Vysvětlení / doplnění / změna zadávací dokumentace č. 18

Veřejná zakázka:	Novostavba DZR v lokalitě Vrchlabí – stavební práce
Ev. č. VVZ:	Z2023-050632
Zadavatel:	Královéhradecký kraj, se sídlem Pivovarské náměstí 1245, 500 03 Hradec Králové, IČO 708 89 546
Způsob zadání:	Otevřené nadlimitní řízení veřejné zakázky na stavební práce podle zákona č. 134/2016 Sb., o zadávání veřejných zakázek, ve znění pozdějších předpisů (dále jen „zákon“)

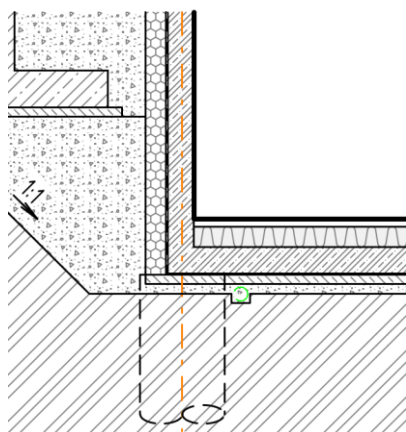
Žádáme o lepší specifikaci položky:

764999901 SPC D+M Případná pokladní konstrukce z dřevěných hranolů pod vláknocementové desky - Specifikace dle PD sada 1,000

Není možné říct „případná“, protože v tomto stupni PD musí být jasné, zda konstrukce je třeba nebo není. Dále je nezbytné definovat typ, rozměr a délky hranolů a způsob jejich kotvení ke konstrukci

Jedná se o dřevěné hranoly pod atiky. Zakreslení je patrné z dokumentu „D.1.1.c.09_a. DETAILY -bar..pdf“ – na str. 5.

Předpokládané množství dřevěných hranolů (60×100×450 mm po 600 mm) kotvených do atiky vč. impregnace a opracování:

- Střecha nad 1. PP – 60 ks → 0,18 m³ s uvažovaným ztracným 10 %;
- Střecha nad 3. NP – 295 ks → 0,88 m³ s uvažovaným ztracným 10 %.

Celkem - 355 ks hranolu ≈ 1,06 m³. "

Množství také doplněno do položky č. 15 na listě „D.1.1.c.06 VÝPIS KLEMPÍŘ. VÝR.“
